**Objet :** **SALEUX**

Révision du Plan Local d'Urbanisme

**Réf :** Votre demande d'avis reçue le 17 mai 2017

**I.1 Voies engins**

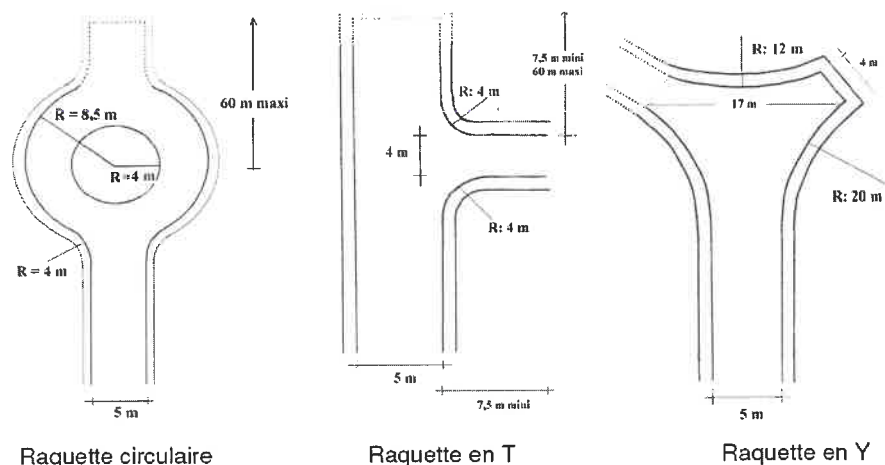
D'une manière générale, les voies de circulation desservant les établissements (bâtiments recevant du public, bâtiments industriels, bâtiments d'habitation, ...) doivent permettre l'accès et la mise en œuvre des moyens de secours et de lutte contre l'incendie.

A ce titre, celles-ci devront répondre aux caractéristiques minimales suivantes :

- largeur de la voie : 8 m minimum, comprenant les trottoirs, bandes de stationnement et chaussées,
- largeur de la chaussée, bandes de stationnement exclues : 3 m minimum,
- force portante calculée pour un véhicule de 160 kN avec un maximum de 90 kN par essieu, ceux-ci étant distants de 3,60 m au minimum,
- résistance au poinçonnement : 80 N/cm<sup>2</sup> sur une surface minimale de 0,20 m<sup>2</sup> (établissement recevant du public uniquement),
- rayon intérieur minimum R : 11 m,
- sur largeur S = 15/R dans les virages de rayon intérieur inférieur à 50 m,
- hauteur libre : 3,50 m,
- pente inférieure à 15 %,
- aires de retournement pour les voies en impasse de plus de 50 m de long, (uniquement pour la desserte des immeubles d'habitation collectifs des 3<sup>ème</sup> et 4<sup>ème</sup> familles).
